大型トラックの動力伝達装置のリコールについて

リコール届出番号3368

平成26年6月17日、UDトラックス株式会社は下記のリコールを国土交通大臣に届け出しました。

改善箇所説明図

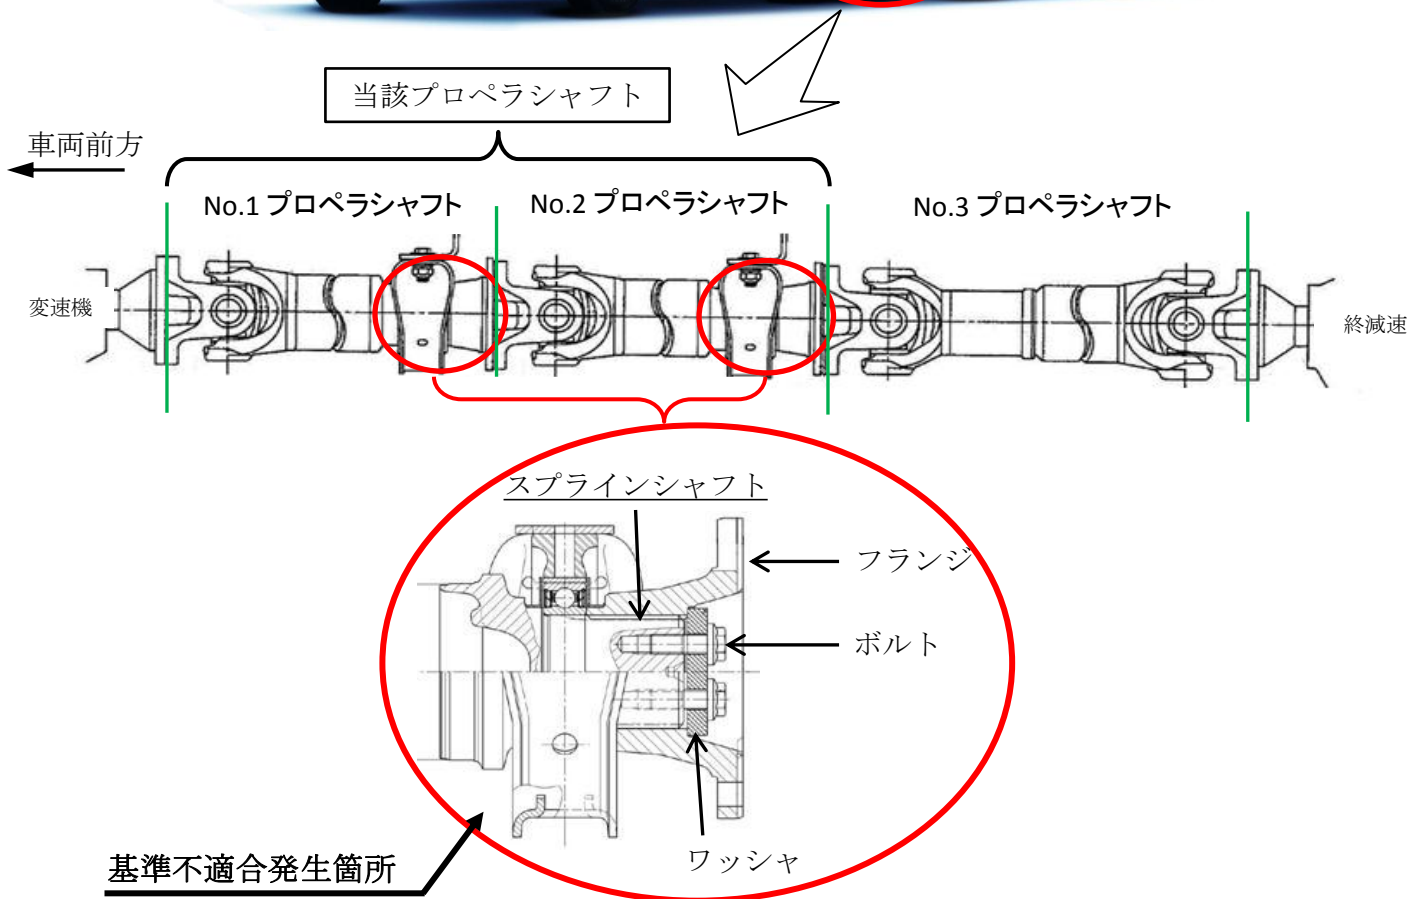
大型トラックのプロペラシャフトにおいて、スプラインシャフトの寸法が小さいため、それと結合するフランジとの間の遊びが大きいのがあり、当該フランジとスプラインシャフトを固定する締結用ボルトに過大な入力が生じることがある。そのため、そのままの状態で使用を続けると、当該ボルトが折損し、最悪の場合、プロペラシャフトが脱落し走行不能となるおそれがある。

改善の内容
全車両、当該プロペラシャフトを良品と交換する。

注： 内は、交換部品を示す。
識別：フランジ部に、黄色ペイントを塗布する。
